**IZVJEŠTAJ O REVIZIJI KORIGOVANOG NACRTA IZMJENA I DOPUNA  
DETALJNOG URBANISTIČKOG PLANA "ĐURAŠEVIĆI" U TIVTU**

Plan: Izmjene i dopune Detaljnog urbanističkog plana "Đuraševići" u Tivtu, korigovani Nacrt, jun, 2020.g.

**IZVJEŠTAJ O REVIZIJI KORIGOVANOG NACRTA IZMJENA I DOPUNA  
DETALJNOG URBANISTIČKOG PLANA “ĐURAŠEVIĆI” U TIVTU**

**KORIGOVANI NACRT IZMJENA I DOPUNA  
DUPa "ĐURAŠEVIĆI" -TIVAT**

„KONKRETNE MJERE – grafički prilog br. 12

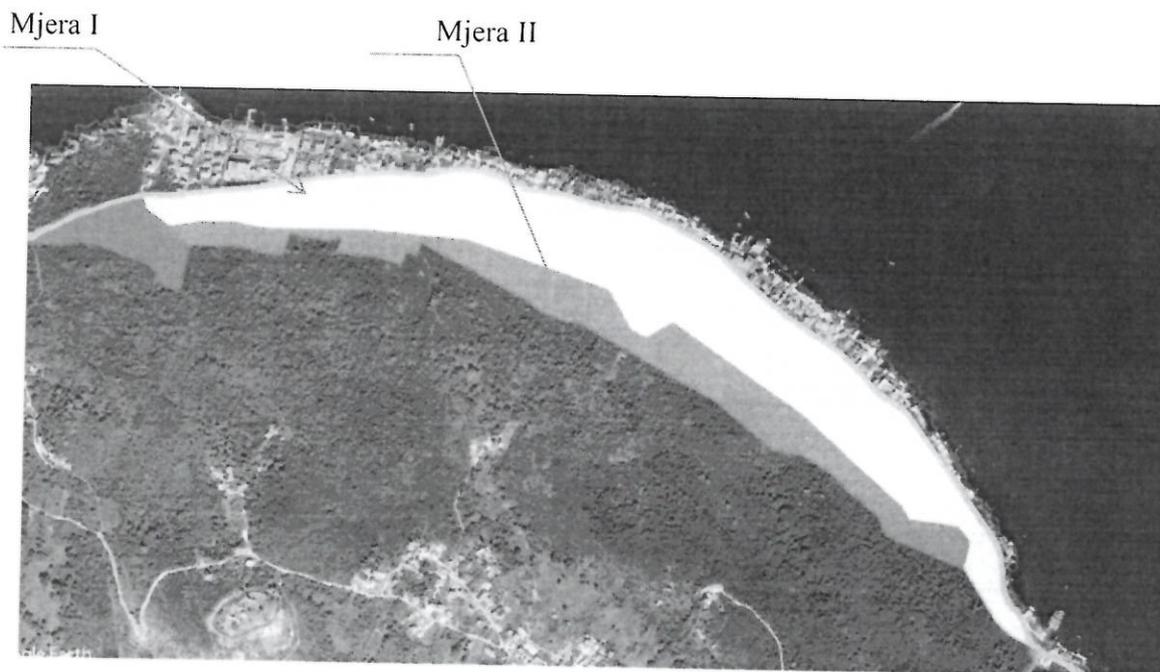
Uz navedene Smjernice iz poglavlja 5.1 i konkretne mjere da se zaključiti da **planski dokument nije u potpunosti u skladu sa Studijom.**

| - Nepotrebno je da objekti na UP 9-5 i UP 9-6 (T1) imaju planirane 4 etaže, kada su na okolnim UP planirane <b>3 etaže</b> , a radi se o velikim urbanističkim parcelama koje se nalaze u nastavku zelenog prostor, na kojem je primjenjena Mjera III, vizuelna osa „sjever-jug“ Perast-Verige-arhipelag Tivatskog zaliva i poluostrvo Luštica. |          |
